## 美浜 3 号炉－特別点検（原子炉容器）－ 1 rev1

タイトル	非破壊試験の方法、判定、装置、対象範囲等が高浜1,2号機と異なる場合は、その違い、理由及び妥当性を説明すること。
説明	<p>以下に示すとおり、高浜1,2号機と美浜3号機の非破壊試験の方法、判定、装置、対象範囲等に実質的な違いはない。</p> <ul style="list-style-type: none"> <li>・非破壊試験の方法 <ul style="list-style-type: none"> <li>原子炉容器特別点検要領書の「4.1.7試験要領 a.基準感度調整」において、試験結果を無効とする条件をJEAC4207-2008の規定内容との整合を図り「DAC20%又は、2dBを越えて」から「DAC20%又は、2dB以上」に変更したが、高浜1,2号機と美浜3号機でこの判定に該当するものはなく、実質的な基準感度調整方法に違いはない。</li> </ul> </li> <li>・判定 <ul style="list-style-type: none"> <li>原子炉容器特別点検要領書の「4.1.7試験要領 c.判定」において、判定要領がより明確となるように各項を以下の通り再整理したが、高浜1,2号機と美浜3号機で実質的な判定要領に違いはない。</li> <li>(a) 項 <ul style="list-style-type: none"> <li>距離振幅補正曲線 (DAC) 20%を超えるものを抽出。</li> </ul> </li> <li>(b) 項 <ul style="list-style-type: none"> <li>割れか否かの判定。</li> <li>検出されたDAC20%を超える高さの反射波に対して、割れ等の有意な欠陥か否かの判定を行うことを求めている。本項により、中性子照射脆化に対する健全性評価の観点から重要となる板厚方向の有意な欠陥の有無を確認する。</li> </ul> </li> <li>(c) 項 <ul style="list-style-type: none"> <li>割れ以外の指示の判定。</li> <li>割れ以外の指示が、製造時の判定基準を満足しているかどうかを判定することを目的として規定しているものであり、維持規格EB-1211「蒸気発生器伝熱管以外の機器に対する判定基準」と同様に、溶接規格、設計・建設規格を用いて有意な欠陥の判定を行っている。</li> </ul> </li> </ul> <p>なお、高浜1,2号機、美浜3号機ともに垂直法によりDAC20%を越える記録すべきエコーを検出しているが斜角法でDAC20%を越えているものはなかった。</p> </li> <li>・装置 <ul style="list-style-t

図1 美浜3号機 炉心領域範囲

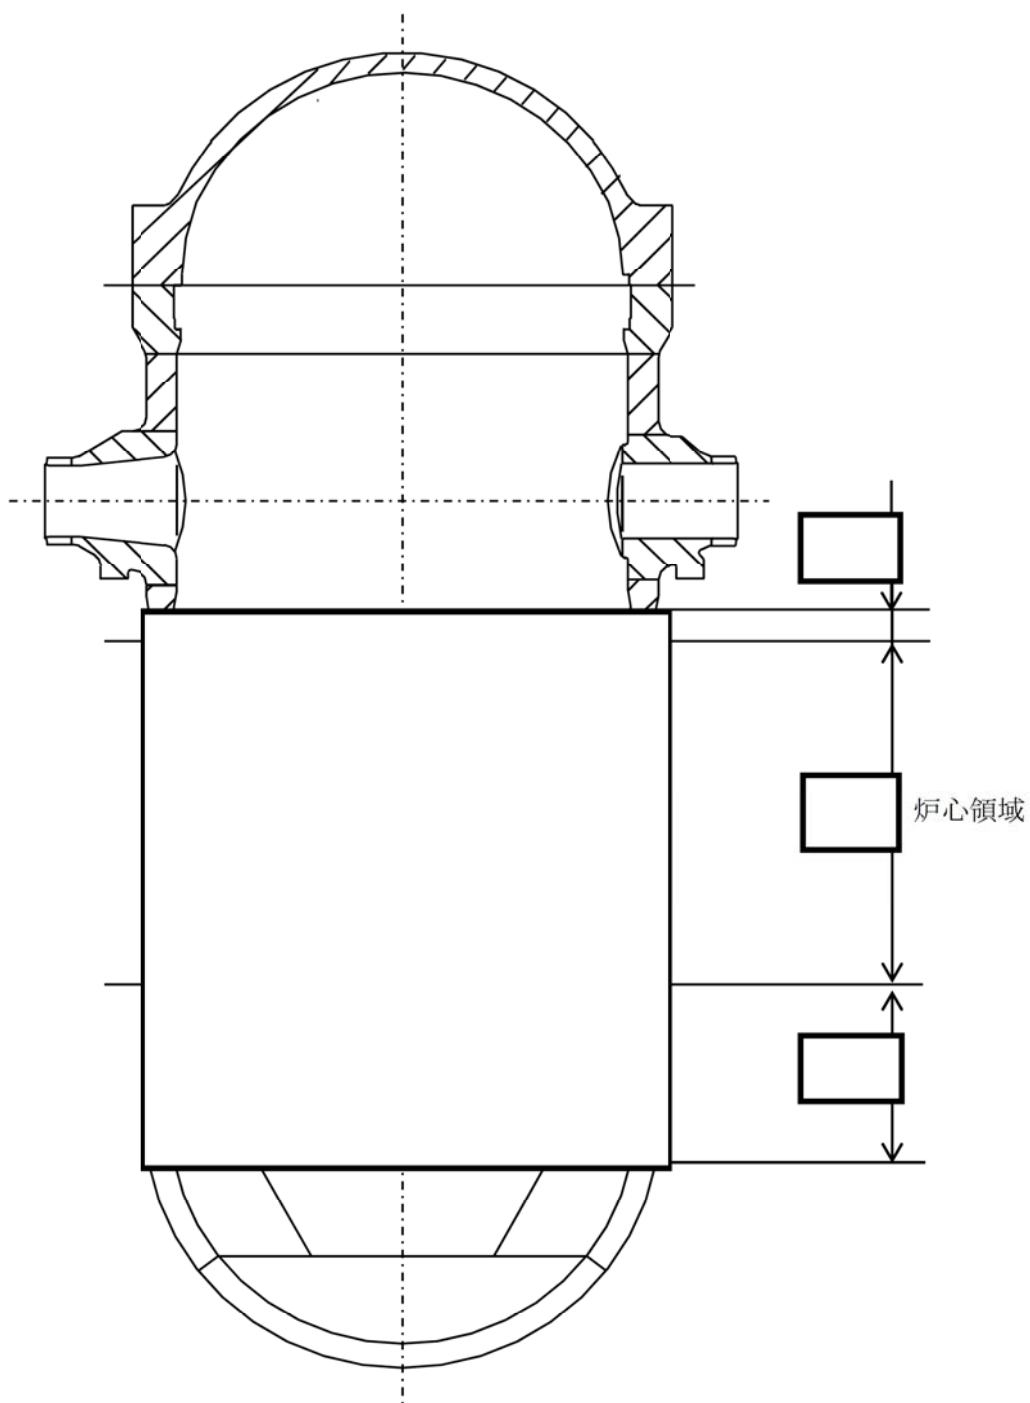
タイトル	(-) 原子炉容器の炉心領域の100%の試験対象範囲について、原子炉容器の試験対象範囲における中性子照射量を提示すること。また、試験対象範囲を決定したプロセス（考え方）を示すこと。
説明	<p>炉心領域として、維持規格(JSME S NA1-2008)のA-5210に記載されている「炉心の有効高さを直接囲んでいる原子炉压力容器の領域」に基づき、炉心の高さを直接囲んでいる範囲を試験対象範囲とした。美浜3号機における範囲を図1に示す。</p> <p>試験対象範囲における原子炉容器内表面の中性子照射量は、2015年11月時点で<math>4.55 \times 10^{19} \text{n/cm}^2</math>、運転開始後60年時点で<math>7.47 \times 10^{19} \text{n/cm}^2 (E &gt; 1 \text{MeV})</math>程度と評価している。</p>

図1 美浜3号機 炉心領域範囲 (美浜3 - 特別点検 (原子炉容器) - 8 と同一)

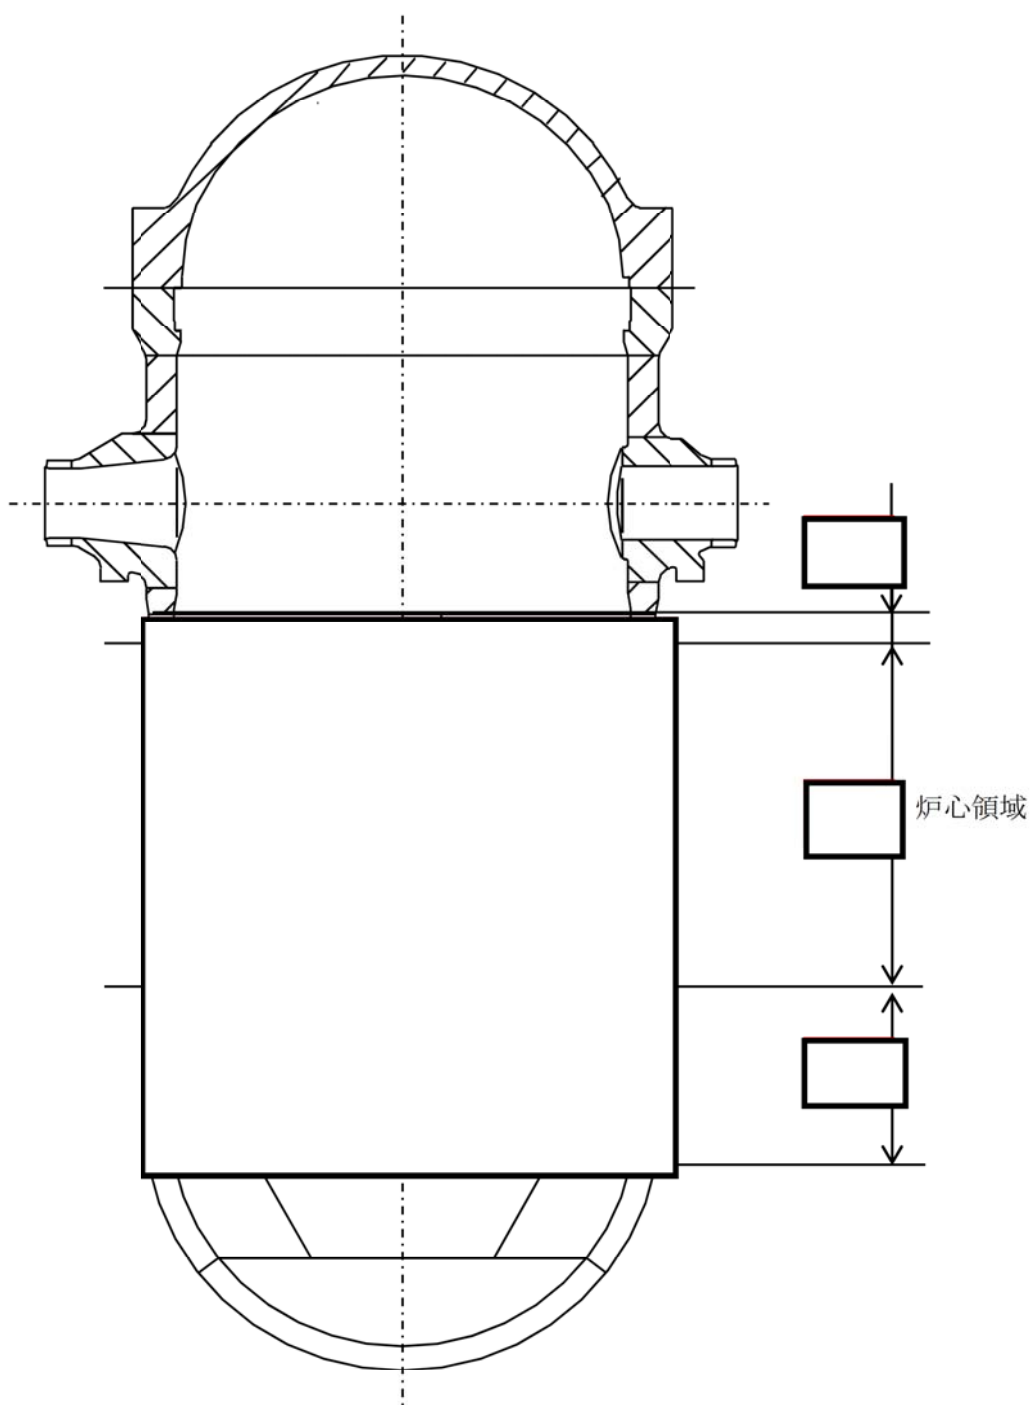
タイトル	(-) 原子炉容器の試験対象範囲において溶接部と母材の試験探傷範囲の詳細について提示すること。また、周方向溶接と軸方向溶接が重なる部分については、試験探傷範囲を決定したプロセス（考え方）及び詳細を提示すること。
説明	試験対象範囲は、美浜3－特別点検（原子炉容器）－8に示した通り（図1参照）であり、この範囲に超音波が入射するよう走査を実施している。 周方向溶接線と軸方向溶接線が重なる部分については、溶接線ごとに超音波が入射するよう走査を実施している（溶接線が重なる部分については双方の探傷範囲がラップする）。
